Controlebezoek – Periodiek [Hfst 6.5]

Verslagnummer: 31/31012024/31594/2/1

Kon. Astridlaan 61, 9230, Wetteren (Bus 11)

Elektrisch bord

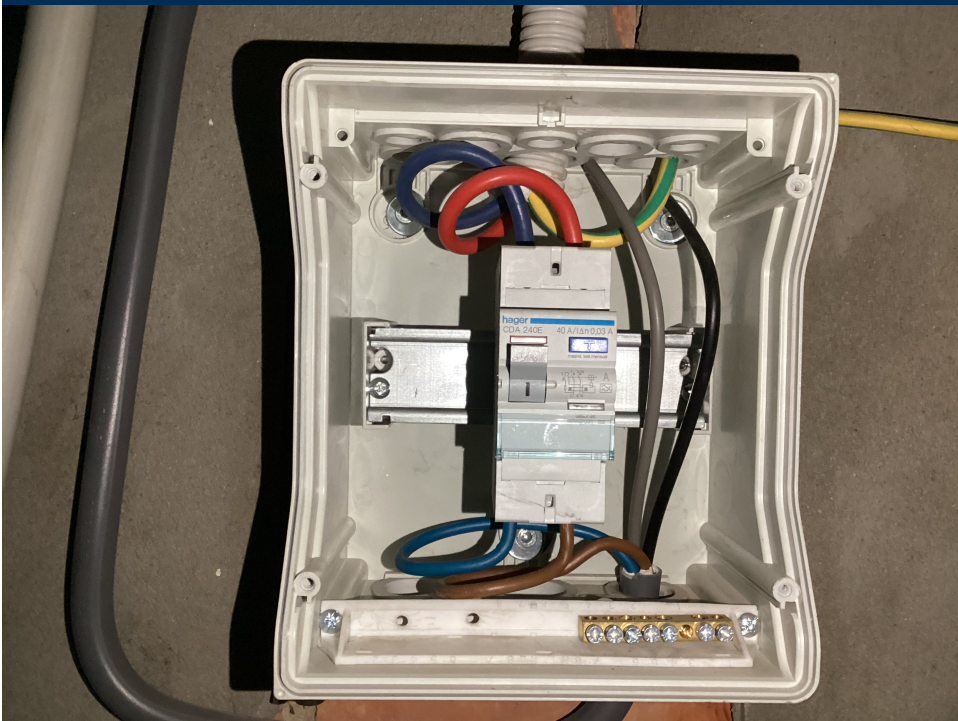
- Het verdeelbord is onvoldoende gemarkeerd. Individuele markering, voedingsspanning en/of gevarendriehoek ontbreken. - oAfd 3.1.3.3; Afd 9.4.1
- het eendraadsschema en situatieplan zijn niet aanwezig. – oAfd 3.1.2.1
- Er ontbreken afdekplaatjes in het elektrisch bord. – Afd 5.2.6; oAfd 4.2.2.3
- De kringen die de wasmachine, vaatwasmachine, droogkast voeden, zijn niet voorzien van een (zeer) hoog gevoelige differentieelstroombeschermingsinrichting. – oAfd 4.2.4.3.b
- De nominale stroom van de differentieelstroombeschermingsinrichting is niet aangepast aan de maatregelen van de overbelasting. – oAfd 5.3.5.3; oAfd 5.3.5.5
